对策验证报告

顺序号 ECR0009844

| 项目代码 | EST座椅 | 项目类别 | 座椅 | 编制/日期 | 2023.10.20 |

| 总成名称 | 四气袋腰托总成 | 总成件号 | SHT0015016 | 审核/日期 | 2023.10.20 |

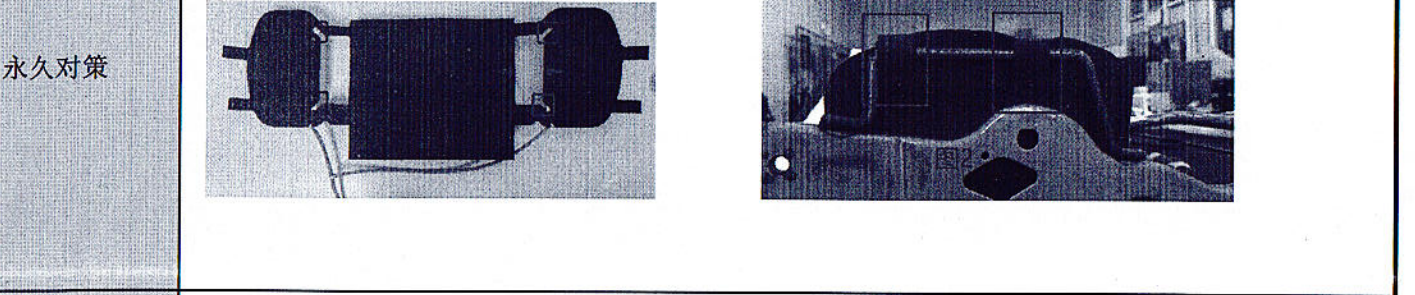
1). 长方豁口宽度方向用剪刀剪开 (图1 绿色区域);
 2). 长方豁口左、右的上、下角用剪刀剪开 (图1 绿色区域);
 3). 左、右两侧单袋固定吊耳不动, 移动圣诞树卡扣位置穿过固定孔固定 (图2 绿色区域)。

1). 长方豁口宽度尺寸变更, 36毫米变更为51毫米 (图1 绿色箭头);
 2). 长方豁口左、右的上、下角增加工艺豁口 (图1 绿色区域);
 3). 左、右两侧单袋固定吊耳位置变更 (图2 绿色区域)。

1). 侧翼塑料支撑板旋转工作时不与侧翼毛毡底板干涉 (图1 绿色区域);
 2). 侧翼毛毡底板可以避让到支撑筋中 (图2 绿色区域);
 3). 左、右两侧单袋固定吊耳可以自然固定到支撑筋上 (图3 绿色区域)。
